**Modulo per la presentazione delle osservazioni per i piani/programmi/progetti sottoposti a procedimenti di valutazione ambientale di competenza statale**

Progetto per la realizzazione di impianto eolico denominato "Poggio alle Pancole" Comune di Lajatico (PI).  
 Codice della procedura 7874 data di avvio 4-1-2022.

**Progetto per la realizzazione di un impianto eolico, denominato "Poggio alle Pancole", costituito da n. 7 aerogeneratori, per una potenza complessiva pari a 42 MW, e delle rispettive opere di connessione alla RTN, da realizzarsi nel Comune di Lajatico (PI). Cod procedura 7874**

**OSSERVAZIONI – ALLEGATO 3**

### **IMPORTANZA STORICO CULTURALEE PAESAGGISTICA DELLE VISTE DALLA ROCCA DI PIETRACASSIA**

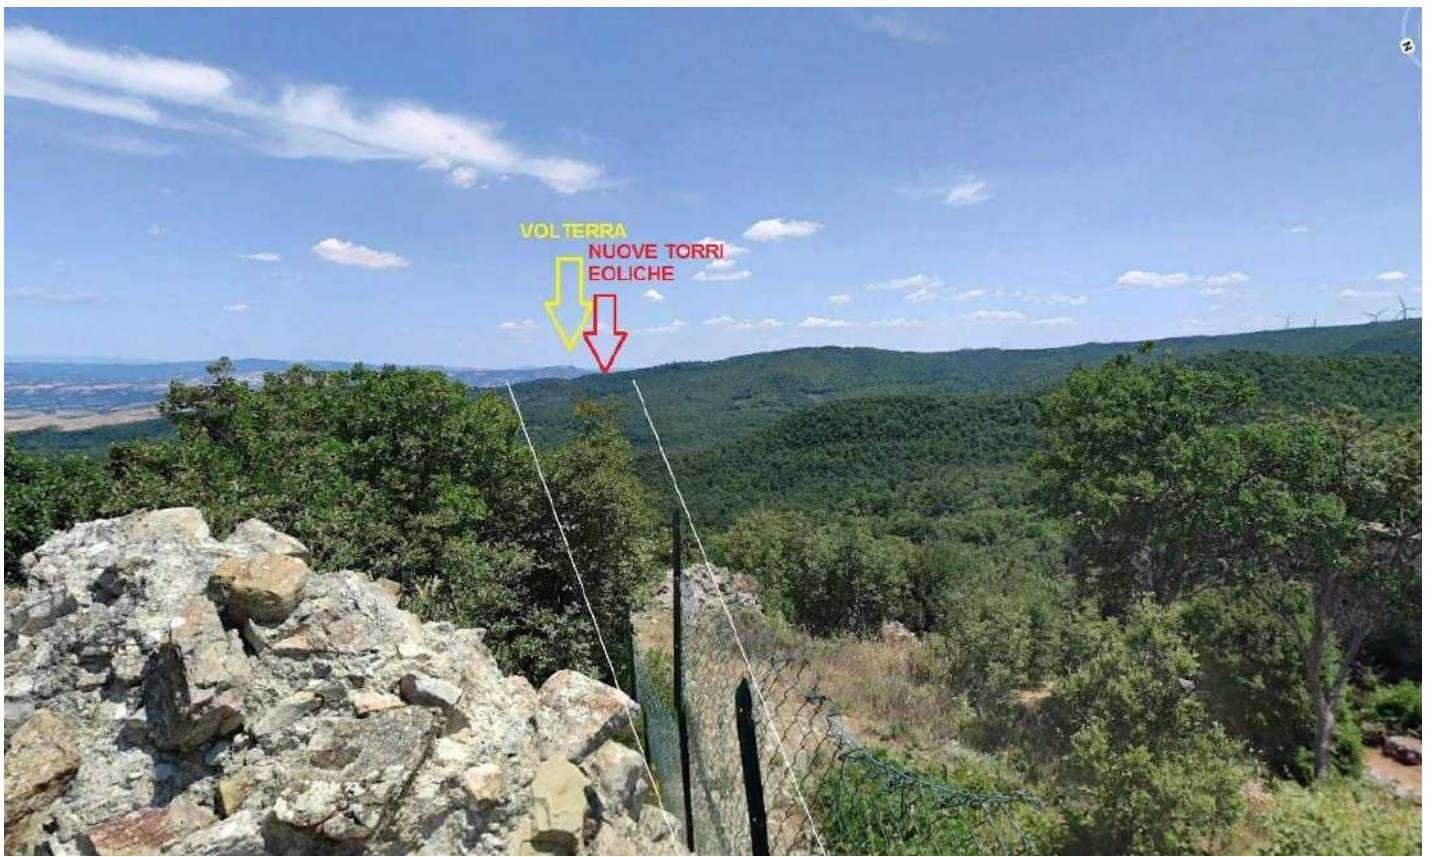
Il progetto del nuovo parco eolico invece è posto proprio lungo la direttrice Rocca di Pietracassia – Volterra, e le prime torri eoliche sono site ad una distanza molto ridotta dalla Rocca (meno di 2 chilometri). La realizzazione del Parco potrebbe perciò distruggere per sempre la più importante direttrice visiva storica che ancora possiamo apprezzare, con grave, insipiente e irreparabile danno al paesaggio, alla storia e alla cultura del territorio.

*Vista dalla Rocca di Pietracassia verso Volterra – il nuovo parco eolico andrebbe ad impattare proprio sulla direttrice, e posto a meno di 2 chilometri, impedirebbe la vista di Volterra dalla Rocca; il parco eolico esistente, visibile sulla destra, è posto tra 4 e 6 chilometri, ed è parzialmente nascosto da un colle più alto.*

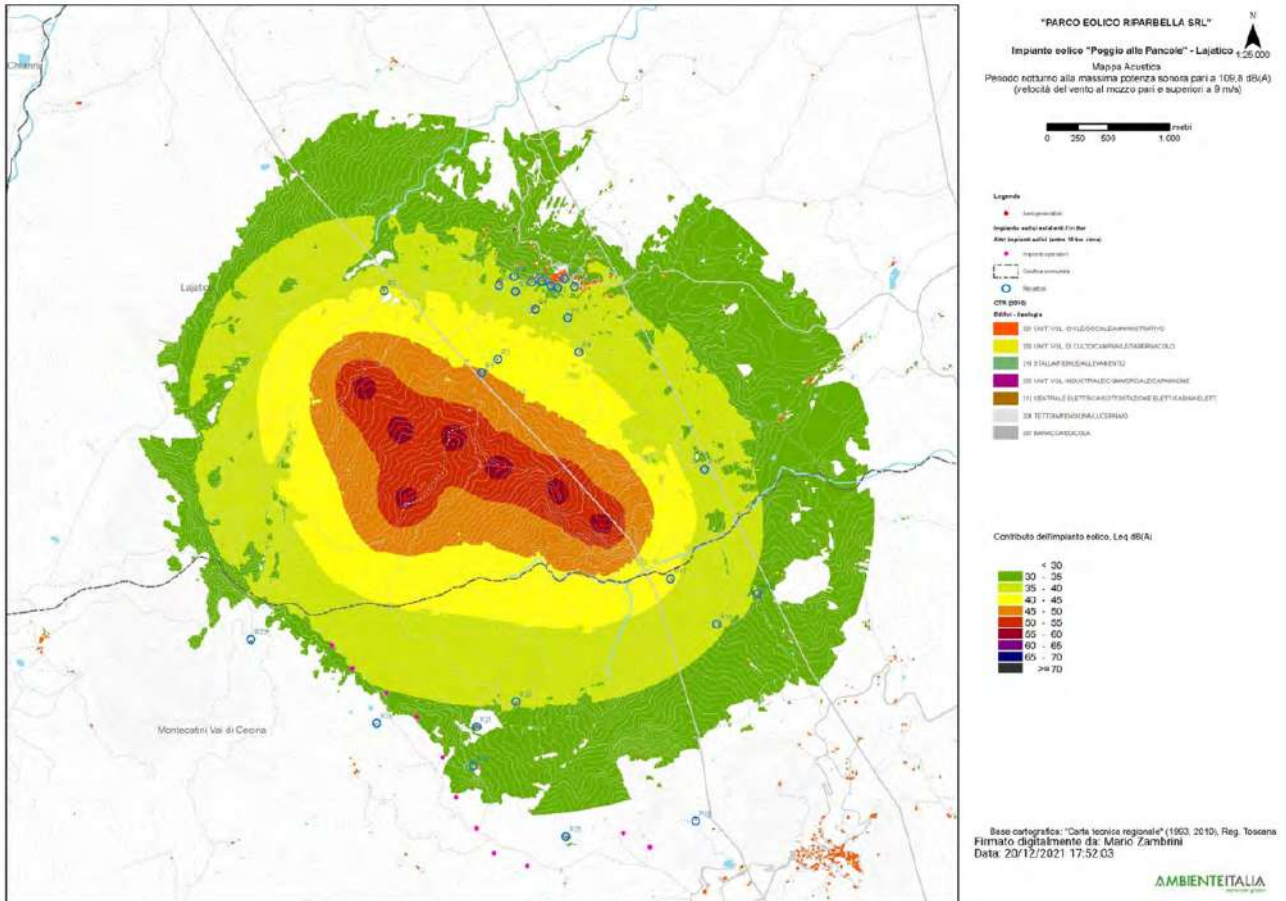
3. Nella valutazione del criterio differenziale a finestre chiuse si fa riferimento a un modello di facciata del fabbricato assolutamente non verosimile: il potere fonoisolante di un vetro 3 mm viene dichiarato 30 dB. Il potere fonoisolante di un vetro 3 mm, basta fare una veloce ricerca in letteratura, non supera i 25 dB e se ragioniamo di infisso nel suo complesso non siamo sopra i 20 dB. L'assunto della stanza 4 metri per 4 metri e volume 43 mc non è assolutamente cautelativo perché le camerette abitabili hanno superfici di calpestio inferiori ai 10 mq e volumi inferiori ai 30 mc. In ogni caso è pieno di stanze con superficie di calpestio inferiore ai 16 mq, basta una qualsiasi camera matrimoniale. La stima dell'indice dell'isolamento di facciata è quindi del tutto sovrastimata, quindi errata e porta a dichiarare che il livello di rumore ambientale a finestre chiuse è inferiore al limite di applicabilità sia di giorno che di notte. Ciò non è corretto e, in situazioni di bassa rumorosità residua come stimata/misurata dai tecnici, quando il differenziale si applica, SI SUPERA. Risulta evidente che senza l'assunto della valutazione errato dell'isolamento di facciata il criterio differenziale a finestre chiuse risulta superato.

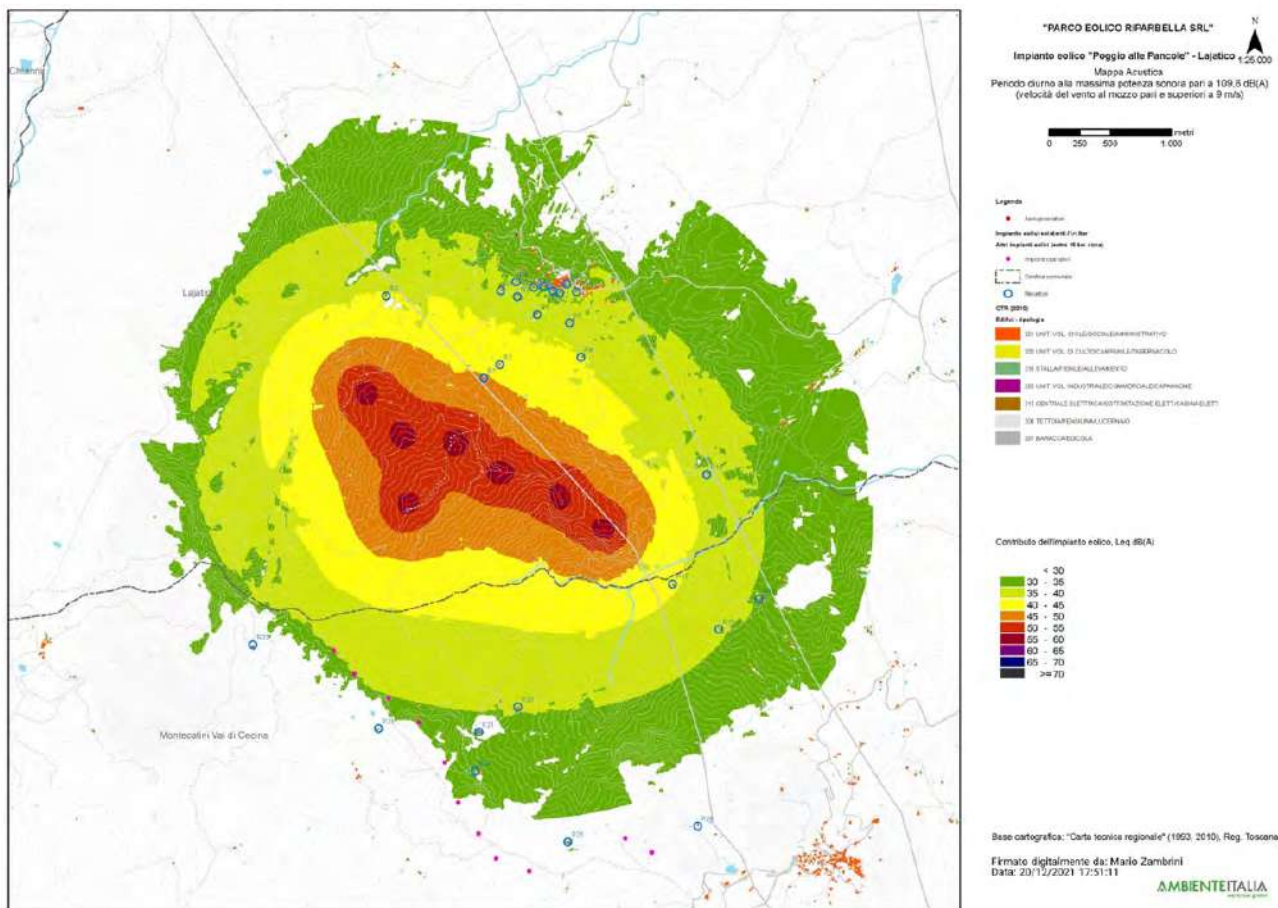
4. L'osservazione ancora più cogente riguarda l'assunto dell'abbattimento di una parete a finestre aperte pari a 10 dB. 10 dB di abbattimento, prova qualsiasi misura che si possa fare in qualsiasi situazione, può andare bene in caso di parete molto grande, di importante  $R_w$  e con finestra piccola, inferiore al 5% della superficie finestrata. Già una stanza normalissima di una cameretta con finestra 1,2x1,4, mediante misura a 1 m dalla facciata in esterno e una all'interno con fonometro a 1 m dalla finestra aperta e oltre 1 m dalle altre superfici riflettenti microfoni a 1,5 m di altezza non presenta abbattimento del rumore superiore a 6 dB, a meno di non avere all'interno un ambiente sovraccarico di arredi solo fonoassorbenti in una condizione assolutamente non realistica. Se poi ci spostiamo a una camera con una banale porta finestra da 1,2mx2,4m si perde un ulteriore dB di abbattimento e in situazioni, che esistono tranquillamente, di infissi ampi (tipo 1,8x2,4 o 2x2,4 o anche oltre) si arriva a situazioni in cui l'unico abbattimento che offre la parete è la riduzione di 3 dB dati dai coefficienti di riflessione di facciata. Coefficiente di riflessione di facciata che, oltretutto, qui non risulta valutato.

Se ne deduce che ipotizzando un abbattimento delle pareti inferiore a quello della valutazione e conforme alle stime riportate il criterio differenziale a finestre aperte si applica e SI SUPERA, sempre con riferimento ai bassi livelli di rumorosità registrati e che sono caratteristici della zona.

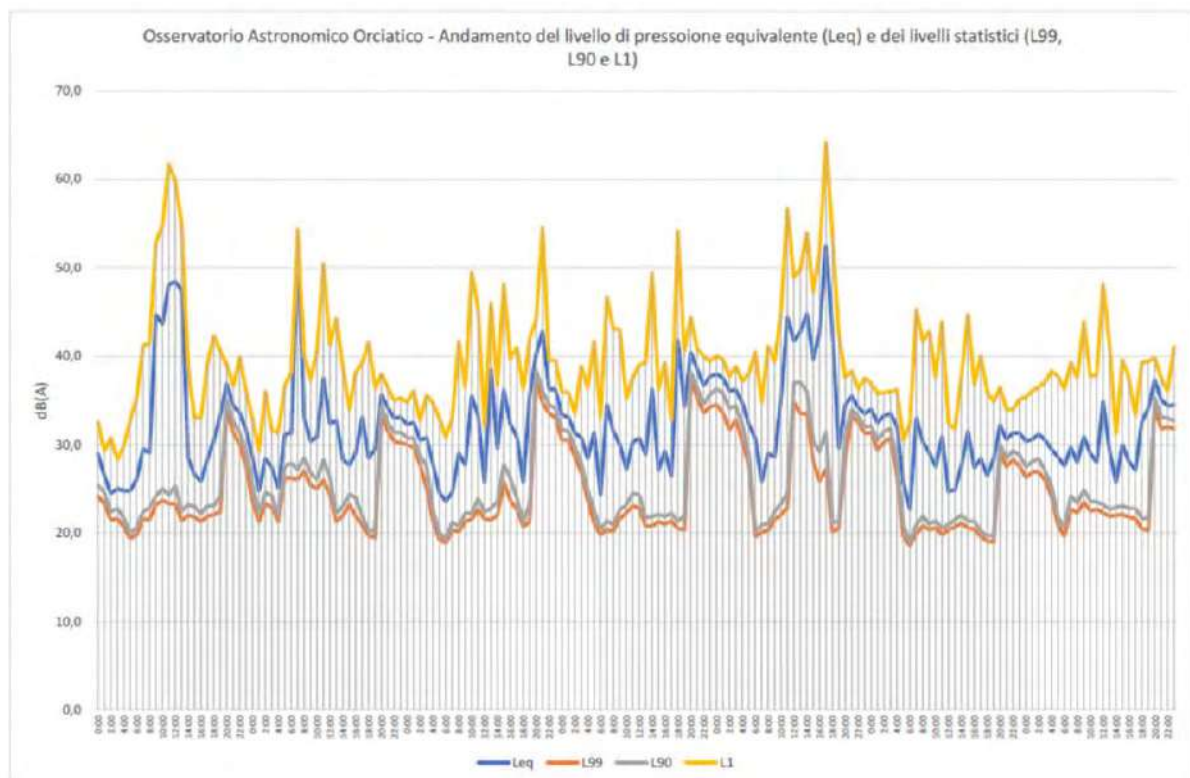
pagina 28 che in corrispondenza di livelli di pressione equivalente Leq intorno ai 45 dB(A), i livelli

di pressione istantanea L1 si aggirano intorno ai 63 e 65 dB(A) o comunque superiori a 50 dB(A) e questo per periodi di 4 e 9 ore, quindi per buona parte della giornata.
